改善箇所説明図

代表型式：UDS-KRC011

(トルクコンバータ断面図)

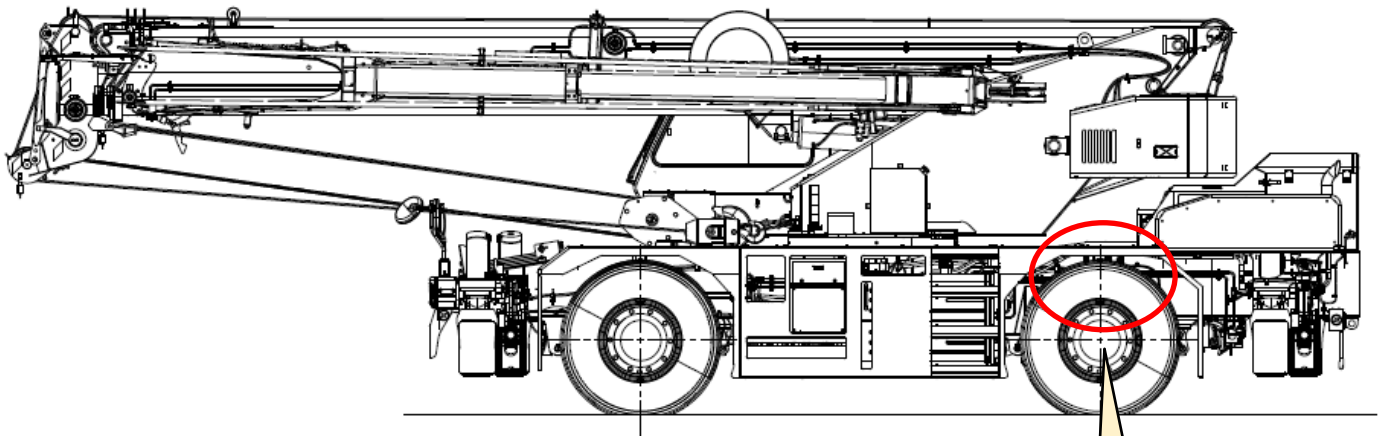
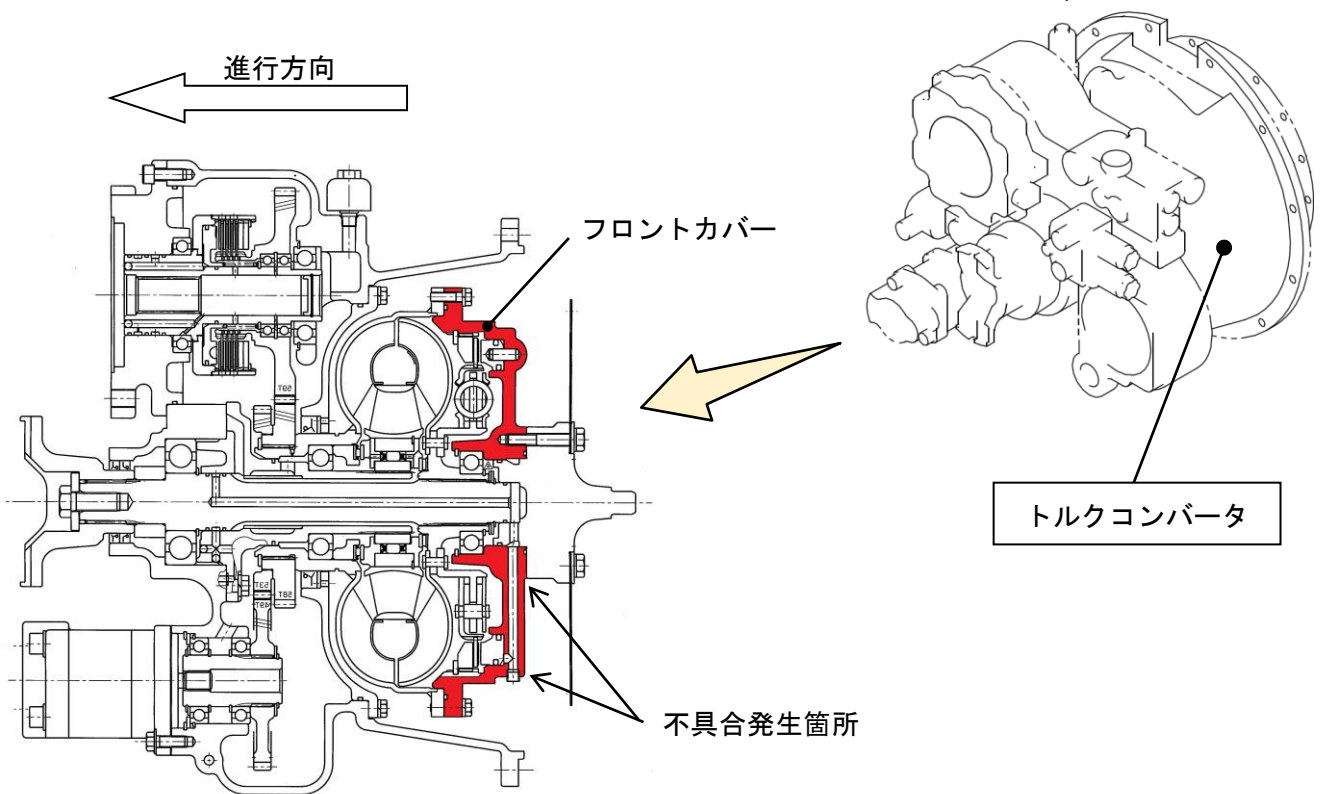
ホイール・クレーンの動力伝達装置において、トルクコンバータのフロントカバーの製造が不適切なため、当該カバーの強度が不足しているものがある。そのため、走行時の油圧により亀裂が生じ、そのままの状態で使用を続けると、亀裂が進展してトルクコンバータオイルが漏れて警告灯が点灯し、最悪の場合、走行不能となるおそれがある。

全車両、トルクコンバータを良品に交換する。

識別：トルクコンバータ銘板下部の白ペイントにより識別する。
